### **BRENNER BASISTUNNEL**

### **Sub-Baulos Hauptbauwerke Eisackunterquerung** Sublotto di costruzione Opere Principali Sottoattraversamento Isarco

Relazione Descrittiva VT-055 - Attività di

rinaturazione aree pozzi nord

Figura 2 – Intervento di rinaturazione 1.5-03-E (Maggese)

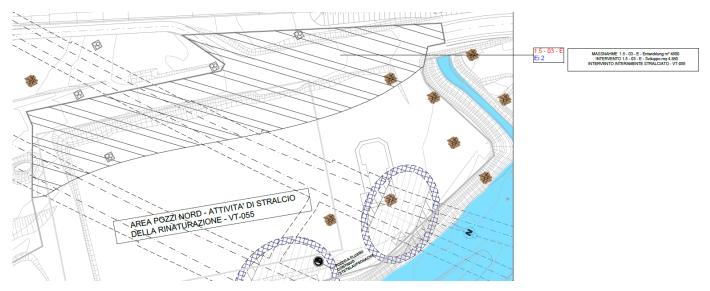
- lo stralcio delle attività previste dall'intero intervento 1.5-03-E (Maggese) per una superficie complessiva di 4.880mq. (vedi elab. di variante 02-H71-VT-055-13-03-113.15-B0115-09075-2A8-00 di cui si riporta di seguito uno stralcio planimetrico).

Figura 4 – Stralcio planimetrico piano a 782.00 m s.l.m.

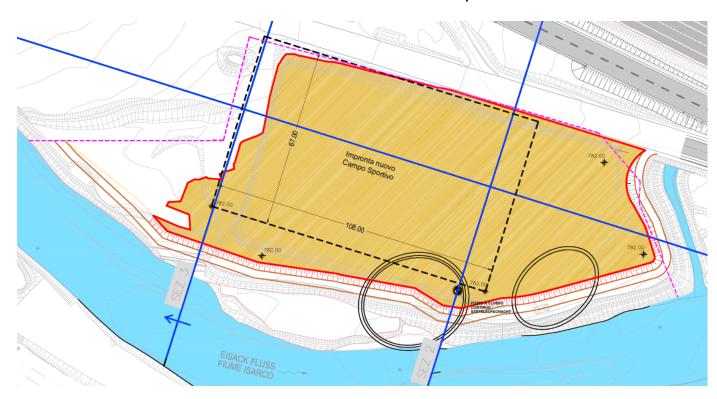
La predisposizione, all'intero delle particelle di proprietà del Comune di Fortezza, di un piano orizzontale alla quota 782.00 m.s.l.m., realizzato con terre e rocce da scavo con presenza di elementi antropici e/o MPS vario, per la futura realizzazione del campo da calcio del Comune di Fortezza.

Tale piano orizzontale prevede solamente il riporto di terreno rispetto alla situazione anteoperam fino al contatto con la linea di livello del terreno alla quota 782.00m s.l.m.

Al fine di non pregiudicare il rilevato stradale dalla vecchia Strada Statale SS12, non sono previsti scavi di sbancamento. (vedi elab. di variante 02-H71-VT-055-13-03-113.25-B0115-09076-1A7-00 di cui si riporta di seguito uno stralcio planimetrico).
